VÁŠ DOPIS Č. J.: -
ZE DNE: 09.03.2023
NAŠE Č. J.: MMB/0129485/2023
SPIS. ZN.: 4100/OUPR/MMB/0129485/2023

Úprava směrné části Regulačního plánu Cejl - Křenová – ul. Plynárenská

S_{RP} 4/23 **MČ Brno-střed, k. ú. Zábrdovice, parc. č. 885/1, 885/20, 885/23 (část)**
Úprava vymezení hranice „změny intenzity využití ploch“ v urbanistickém obvodu
093 1113
ul. Plynárenská

PŘÍLOHY: výřez z RP Cejl - Křenová – původní a nový stav

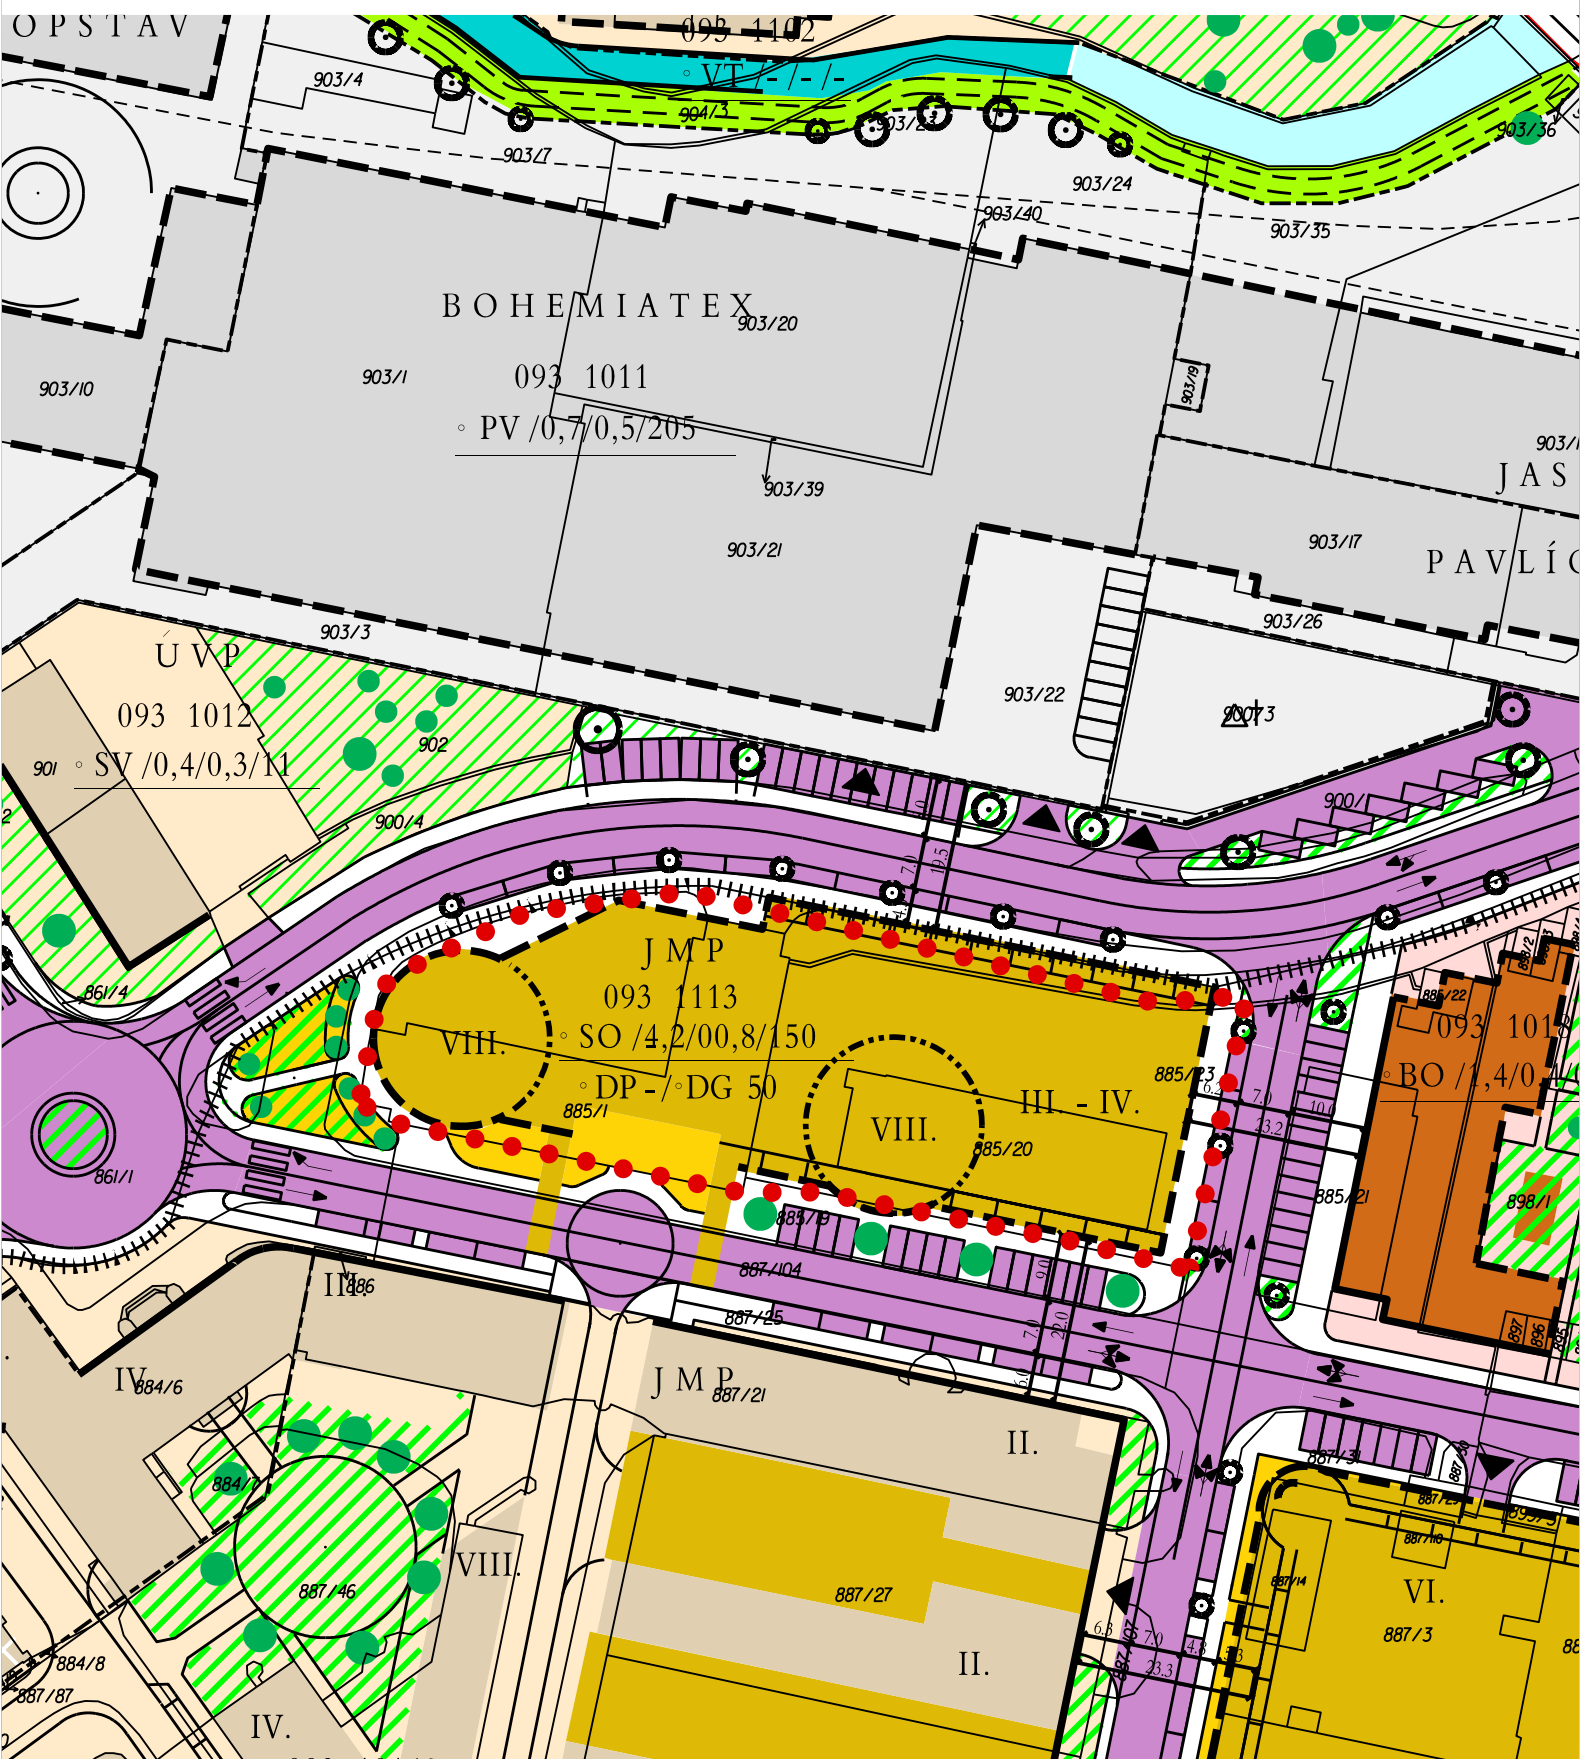
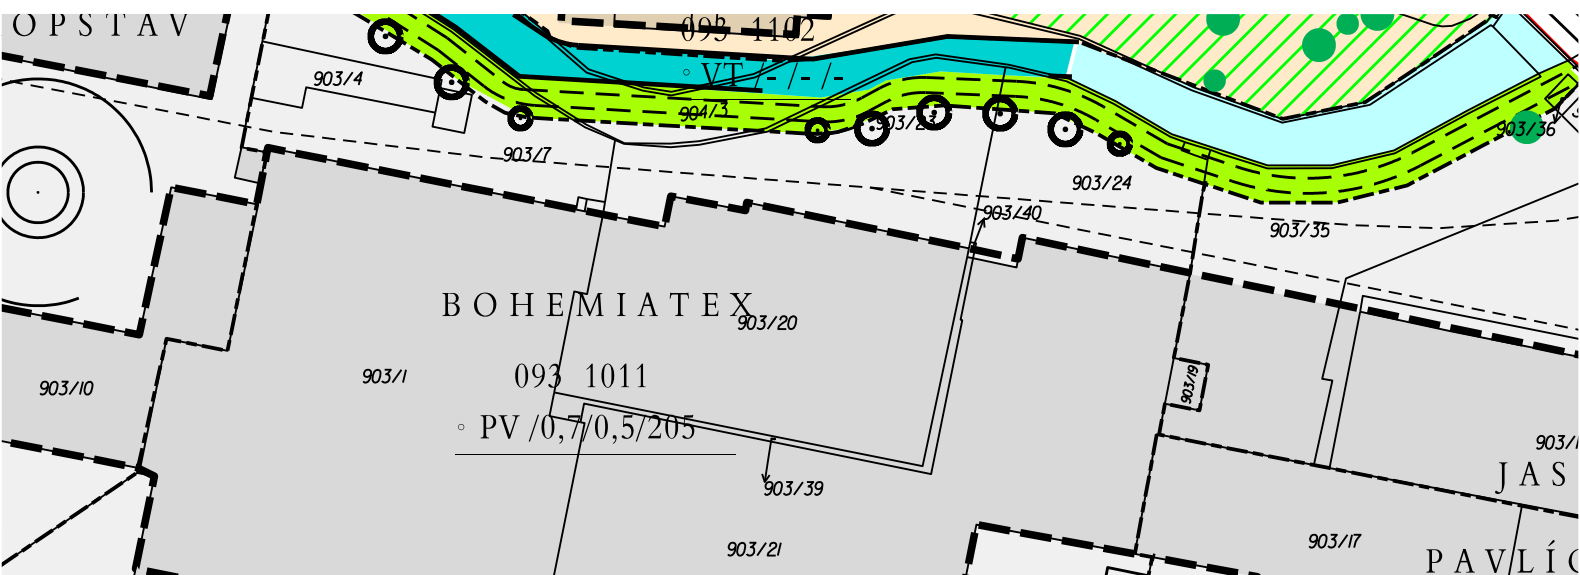
vymezena závazně. Zatímco v RP je jedna lokalita orientována na nároží ke křižovatce ulic Radlas - Plynářská a druhá je cca v centru funkční plochy, požadovaná úprava počítá s přesunutím nárožní lokality k nově navržené dopravní ose s vedením MHD (Nová Tkalcovská) a s úpravou tvaru a polohy lokality v centru funkční plochy SO.

v rozporu s celkovou koncepcí regulačního plánu ani územního plánu a rozhodl o provedení úpravy směrné části RP Cejl – Křenová v rozsahu, jak je uvedeno výše.
